Contrato de Interventoría No 971-2021 INTERVENTORÍA PARA LAS OBRAS DE MEJORAMIENTO MEDIANTE LA CONSTRUCCIÓN Y MANTENIMIENTO, GESTIÓN PREDIAL, SOCIAL Y AMBIENTAL SOSTENIBLE DE LA RUTA DE LOS COMUNEROS (ZIPAQUIRÁ - BARBOSA - BUCARAMANGA; GIRÓN - PIEDECUESTA) EN LOS DEPARTAMENTOS DE CUNDINAMARCA, BOYACÁ Y SANTANDER, EN MARCO DE LA REACTIVACIÓN ECONÓMICA, MEDIANTE EL PROGRAMA DE OBRA PÚBLICA "VÍAS PARA LA LEGALIDAD Y LA REACTIVACIÓN VISIÓN 2030". MÓDULO 1.	
CONSORCIO ICEACSA - TPF	INFORME MENSUAL No. 56 INVIAS-IM – 0971-2021 ENERO DE 2026	Hoja 11 de 19

INFORME DISEÑO GEOMETRICO

CONCEPTO TÉCNICO ESPECIALIDAD DISEÑO GEOMÉTRICO

CONSECUTIVO	126
ESPECIALIDAD	DISEÑO GEOMÉTRICO
PROYECTO	CONTRATO 989 - 2021
CONTRATISTA	CONSORCIO VIAL MHC 063
ASUNTO	Revisión y Respuesta desde DISEÑO GEOMÉTRICO del oficio D-580 de 2021 que da respuesta al comunicado de interventoría C971-417-2021 (R-353) de asunto “Respuesta al comunicado D-386”. D-386 que tiene asunto: “Respuesta al comunicado de interventoría C971-270-2021 de asunto ‘Respuesta comunicado D-259 Respuesta al comunicado de Interventoría C971- 171-2021 de asunto ‘Respuesta D-186: Entrega actualización de los estudios y diseños de la Variante Zi

• OBSERVACIÓN 2 Interventoría C971-417-2021

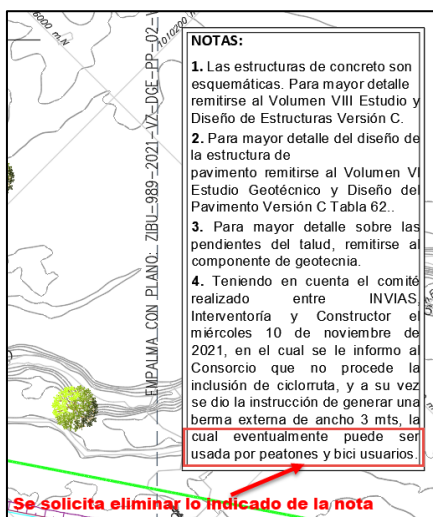
Por otra parte, el Manual de Diseño Geométrico INVIAS 2008 indica en su numeral 5.3.2 Bermas lo siguiente:

Por lo anterior, se solicita eliminar cualquier referencia tanto en informes como en planos que indique que la berma podrá ser utilizada por peatones y biciusuarios, por lo anteriormente expuesto.

En los planos se tiene la siguiente nota, se solicita eliminar lo indicado.

Asimismo, en el numeral 3.9.3 Modificación ancho de la berma del informe, se solicita eliminar

cualquier referencia que indique que la berma puede ser usada por peatones, biciusuarios y semovientes. Esto también aplica para el resto del informe, numeral 3.11.3 Ancho de Berma, Tabla 29 y numeral 9. CONCLUSIONES, entre otros, Se solicita revisar todo el documento para eliminar lo solicitado.

“Se atiende la observación. Se revisa y se ajusta el informe, eliminado lo solicitado”.

Se procedió a revisar el informe de diseño geométrico y lo planos para verificar la eliminación de la referencia de que la berma podrá ser utilizada por peatones y biciusuarios solicitada.

En el informe de diseño geométrico se eliminó adecuadamente todo lo relacionado al uso de la berma por peatones y biciusuarios.

Se eliminó correctamente el texto indicado en rojo en la observación,

Observaciones Atendidas.

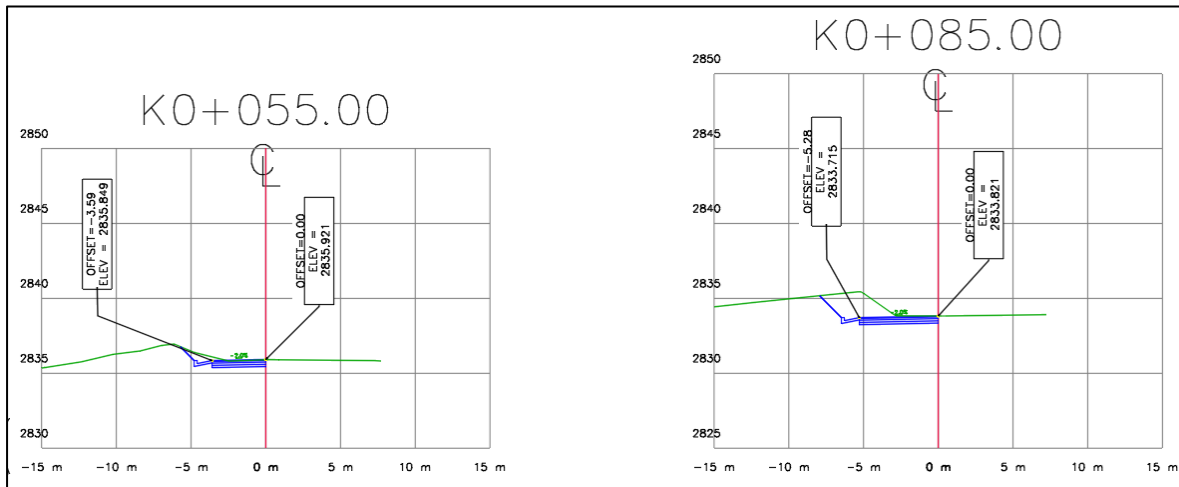
El contratista indicó verbalmente que el cambio de diseño respecto al remitido con el oficio D-000006265 obedece a diferencias de cota importantes al interior del retorno (borde izquierdo), entre el terreno natural y la rasante proyectada.

Como primera observación se indica que el Contratista no remitió ninguna cartera de replanteo, con el fin de verificar el cálculo del bombeo y la correspondencia de la misma con las secciones transversales. Se solicita la remisión de la misma, así como las carteras de diseño horizontal y vertical.

Como observación de forma, se solicita cambiar las notas de los planos en planta remitidas, las cuales corresponden al diseño hidráulico. Se solicita incluir notas referentes a diseño geométrico e incluir la tabla de parámetros de diseño geométrico en planta, con los cuales fueron determinadas las longitudes de los carriles de desaceleración y aceleración. Se solicita la inclusión como referencia externa de la topografía, la cual, para la primera imagen de este oficio, fue cargada por la Interventoría.

Se solicita incluir el diseño de peralte del retorno Ubaté - Ubaté, el cual no se encuentra en el plano planta – perfil remitido.

Se procedió a verificar las secciones transversales, pero al no contar con la cartera de replanteo, no es posible verificar su correspondencia ni el cálculo del bombeo, así como el correcto empalme con las calzadas principales, pues las secciones no tienen datos de rasante existente versus rasante proyectada.

Teniendo en cuenta lo anterior, no es posible verificar el correcto empalme del diseño del retorno Ubaté – Ubaté. Se solicita atender las observaciones indicadas en este documento y remitir de nuevo para revisión.

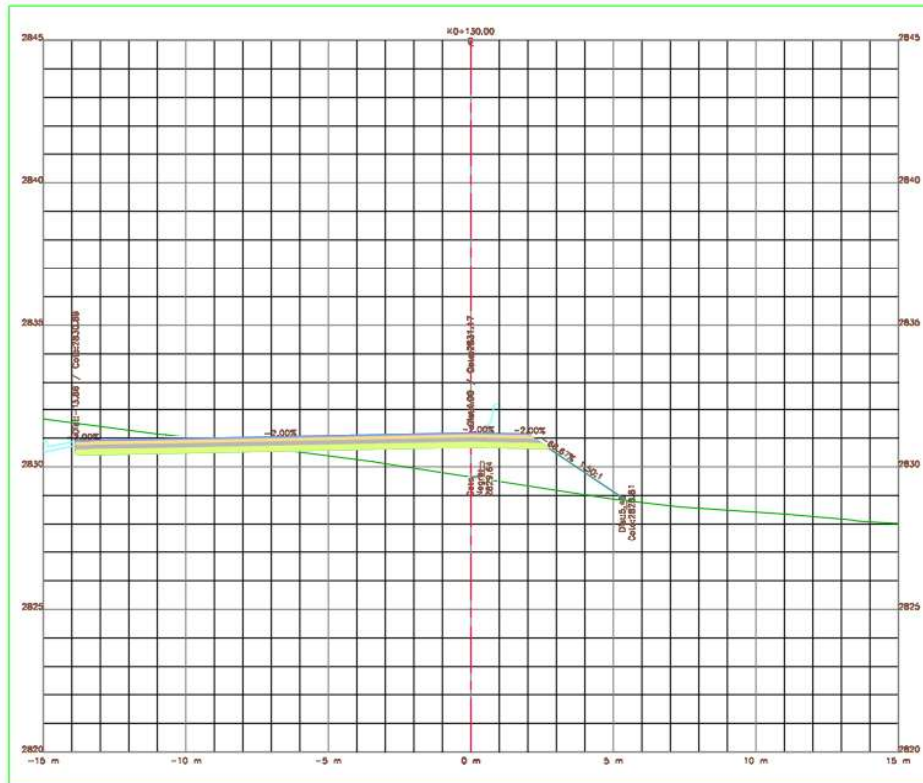
En cuanto al diseño en planta, los ejes remitidos de los retornos corresponden a alineamientos realizados por el borde externo de cada retorno, lo cual se considera correcto, pues la geometría de bordes corresponde a la trayectoria realizada con el vehículo de diseño correspondiente al camión 3S2.

Como observación de forma, se solicita cambiar las notas de los planos en planta remitidas, las cuales corresponden al diseño hidráulico. Se solicita incluir notas referentes a diseño geométrico e incluir la tabla de parámetros de diseño geométrico en planta, con los cuales fueron determinadas las longitudes de los carriles de desaceleración y aceleración.

Se solicita incluir el diseño de peralte de los retornos, el cual no se encuentra en los planos planta – perfil remitidos tanto para el retorno Zipaquirá - Zipaquirá, como el retorno Ubaté- Ubaté.

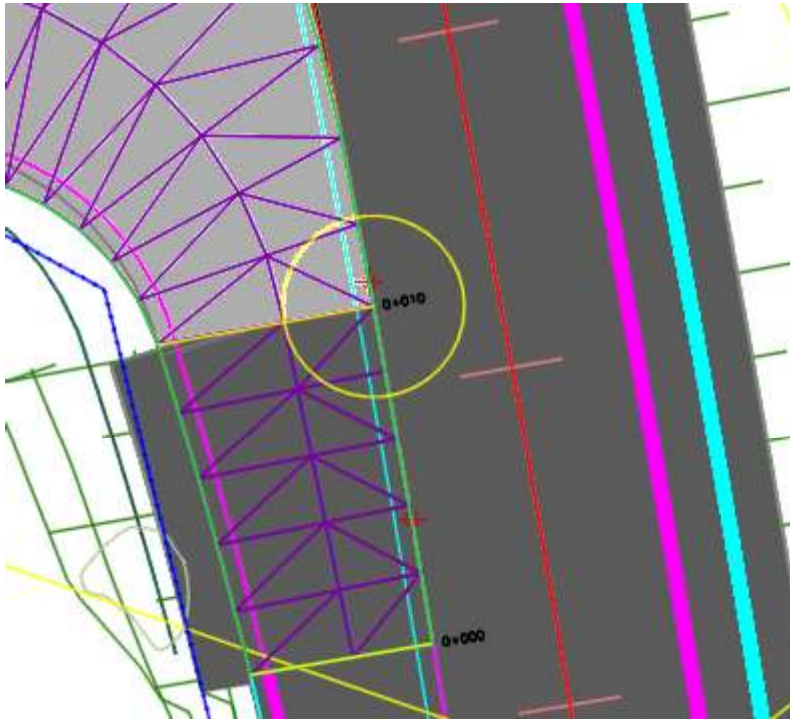
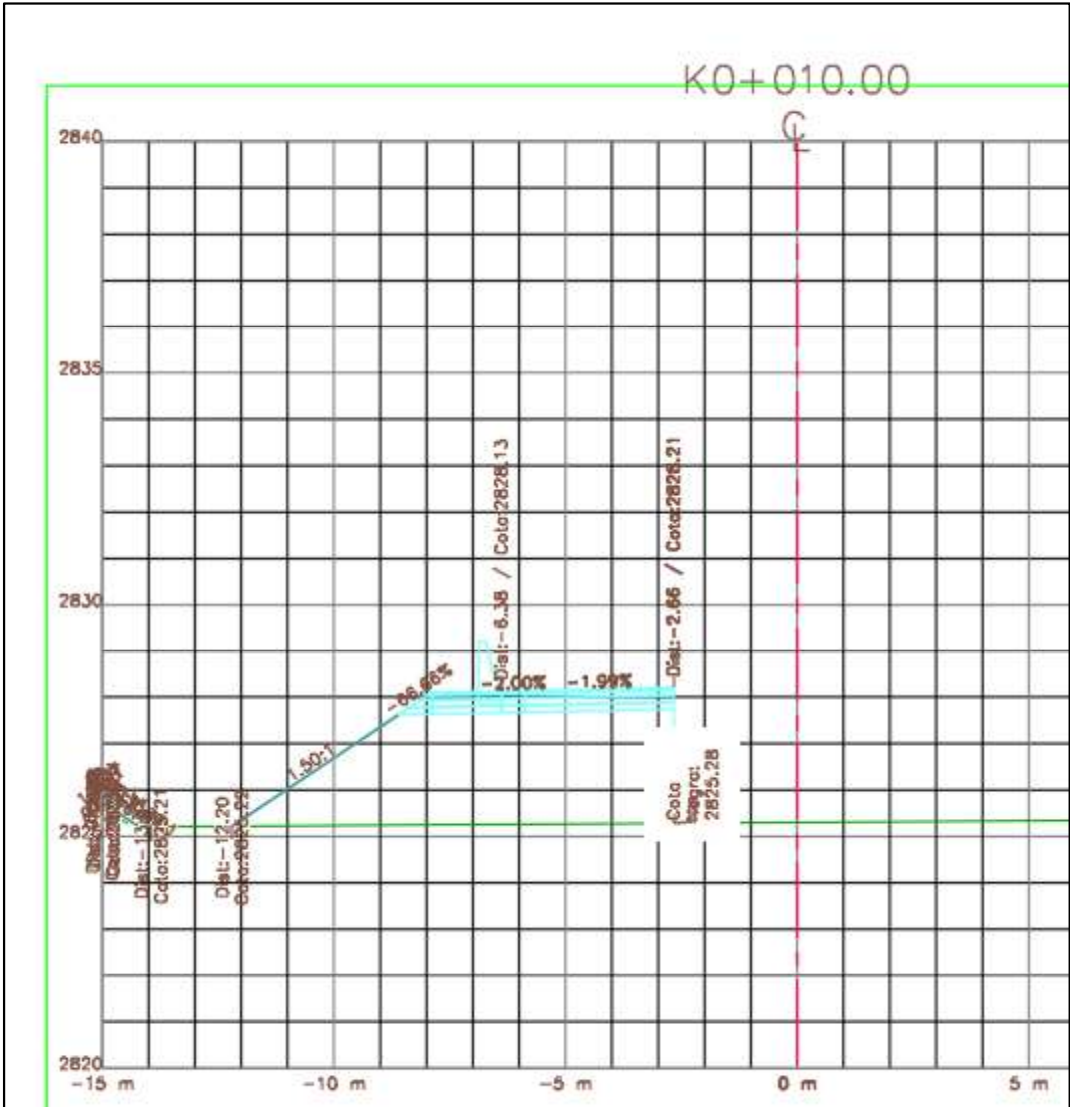
Revisando las secciones transversales, el dibujo de las mismas no es coincidente con la información de distancias y cotas de bordes de la cartera de replanteo. La información de coordenadas de eje y bordes es correcta, la distancia del borde al eje es correcta, la cota en el eje es correcta, pero el dibujo de la sección transversal no coincide en distancias ni en cotas con la información de la cartera. Como ejemplo se toma la sección del K0+010 del retorno Zipaquirá - Zipaquirá:

Existe una distancia donde no hay dibujo de rasante ni de estructura de pavimento que en este caso es 2.66m. No está en la sección la cota del eje. Aparece un new jersey a borde de calzada, cuya distancia es correcta a -6.38m, pero con cota 2828.13, mientras en la cartera está a 2828.186. La estructura de pavimento se extiende hasta un hombro de -1.50m más.

En el retorno Ubaté – Ubaté tampoco el coincidente la información de las secciones transversales con la cartera de replanteo remitida. Se solicita verificar y remitir de nuevo.
